Réponse à une demande de permission de voirie

N° de dossier : 1071221/CAN400909/2405643 /
Date : 27/03/2025
Contact : Franck MAGNE

15200 MEALLET - RD678.

Objet de la demande: déplacement de conduites Télécom

PROPOSITION D'IMPLANTATION
CONSEIL DÉPARTEMENTAL / PAT / DM
SERVICE GESTION DU TERRITOIRE MAURIAC
RD n° 678

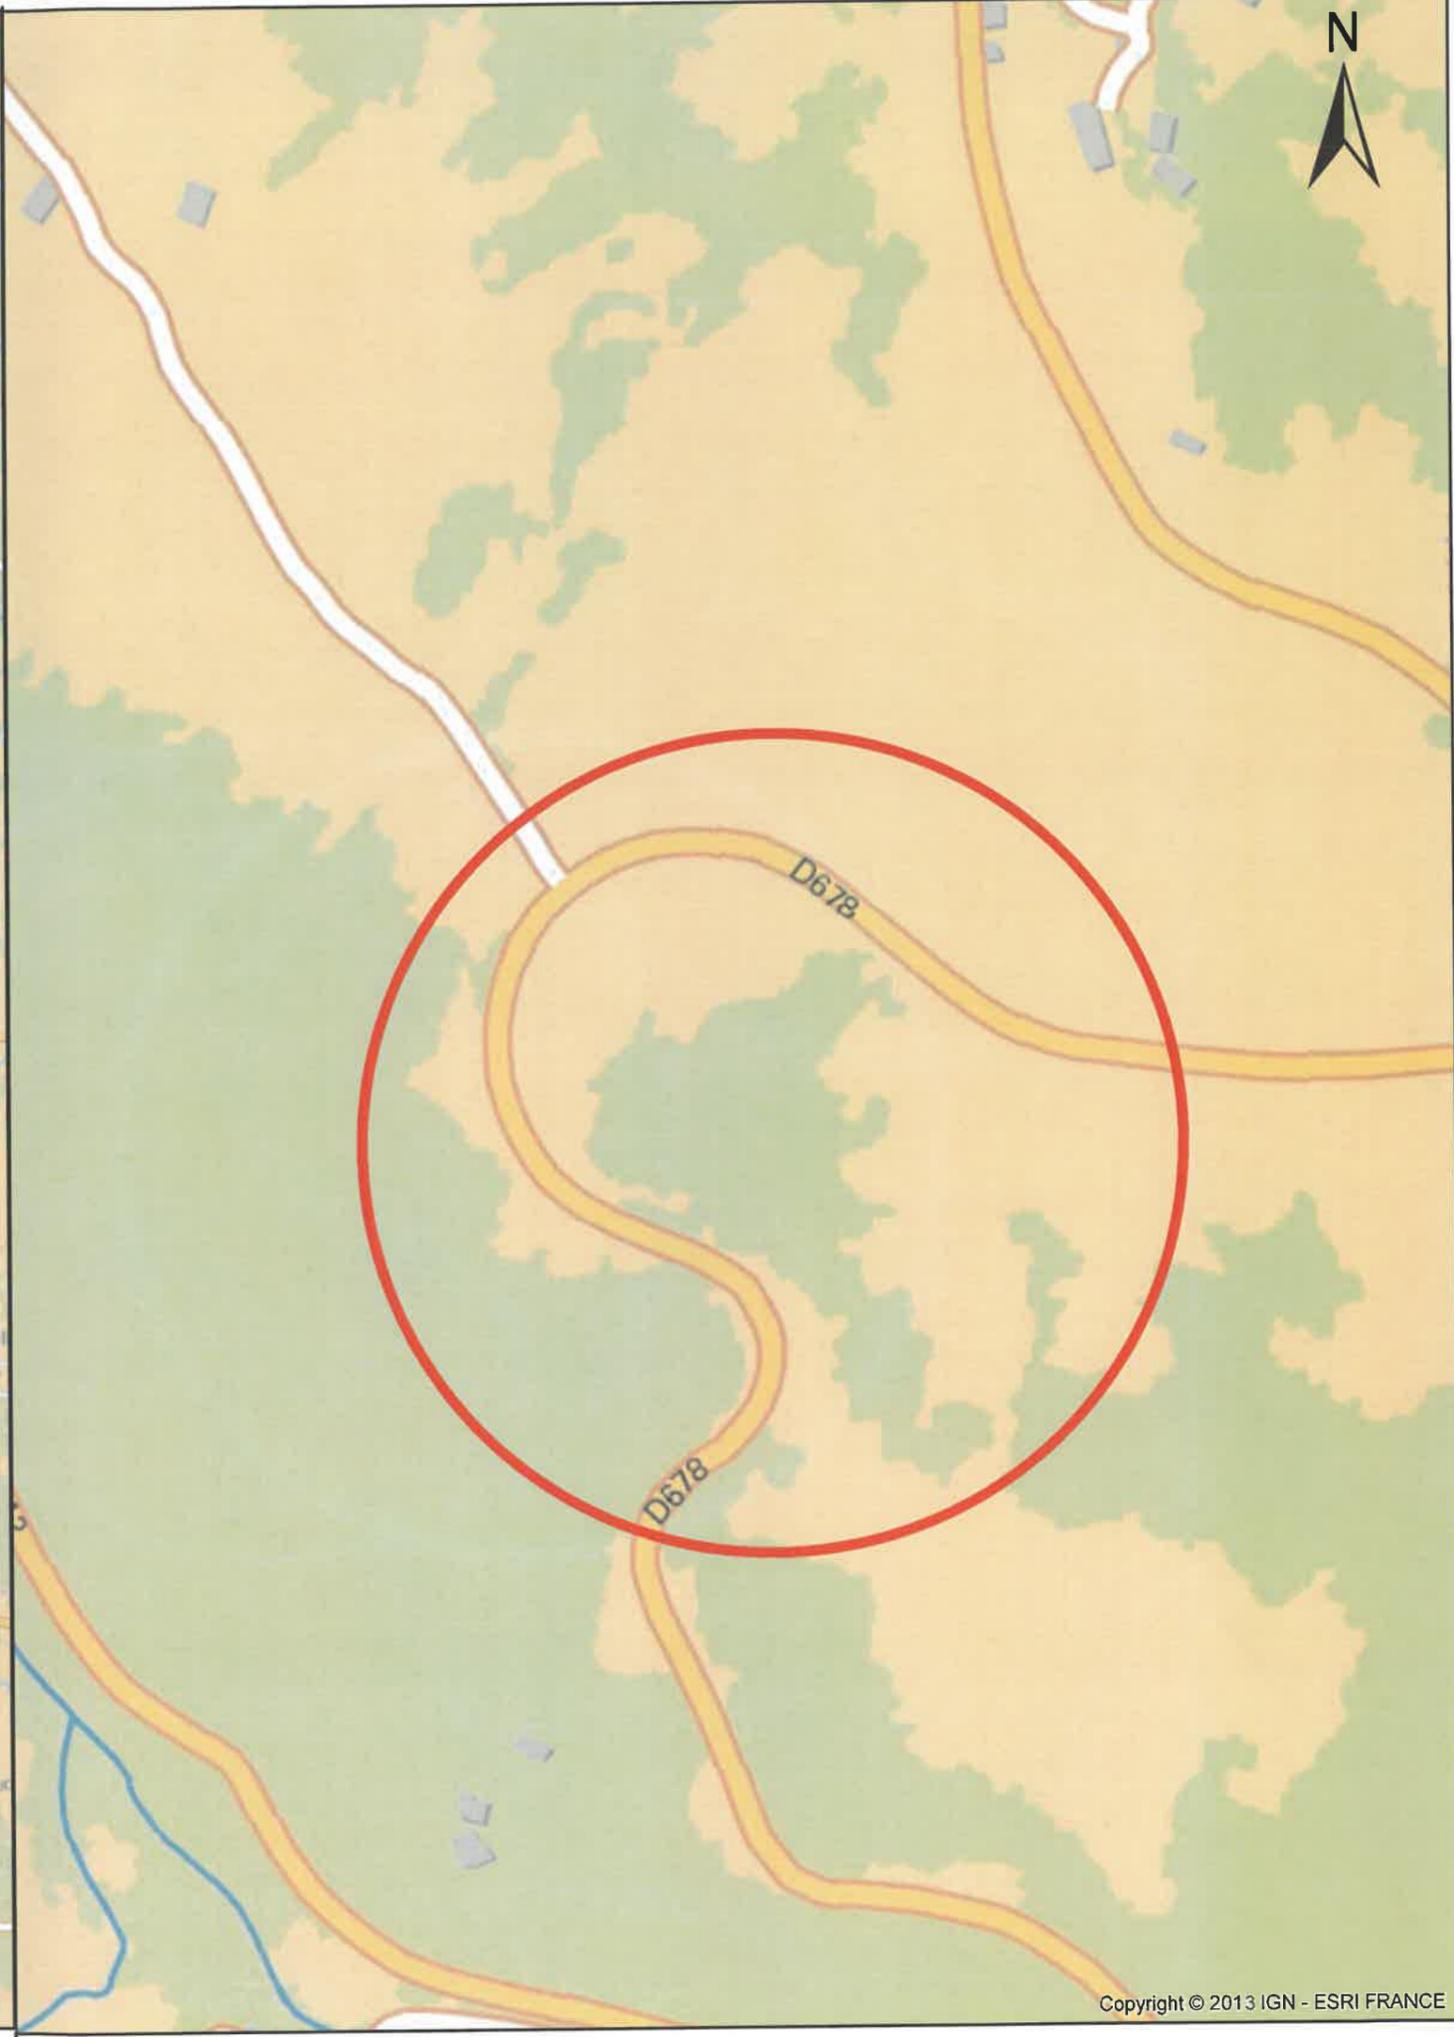
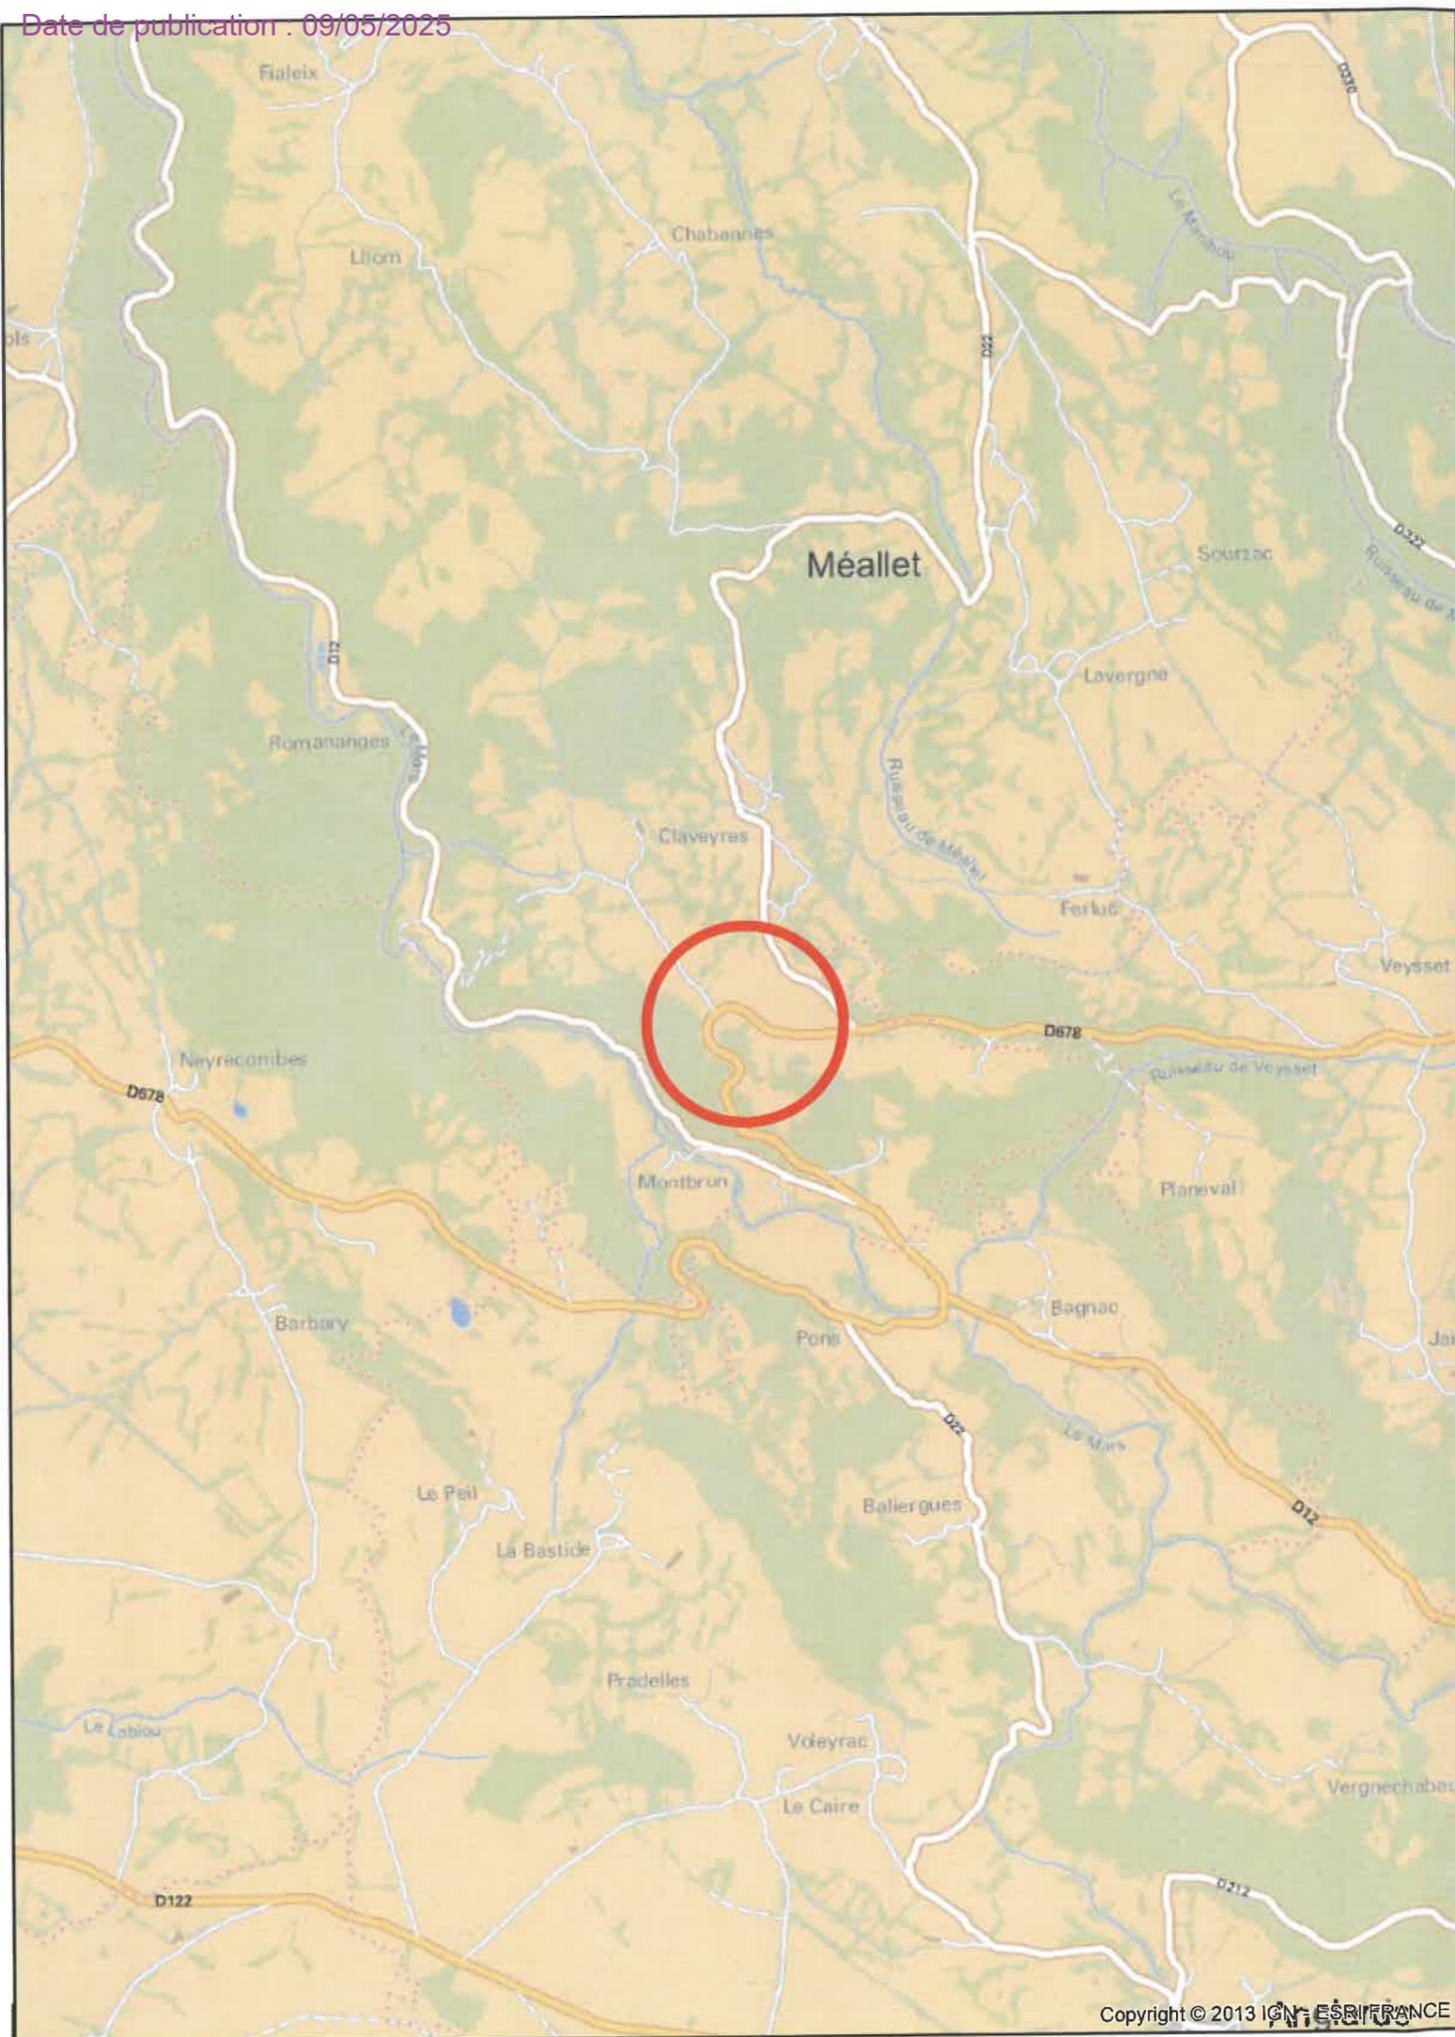
Le piquetage réalisé par Orange n'est pas satisfaisant car des poteaux se retrouvaient en limite du fossé pouvant gêner l'entretien futur.

Conformément à la proposition d'implantation, un piquetage et marquage au sol vert ont été réalisés de l'autre côté de la chaussée.

Un piquetage au sol vert du 6/05/25
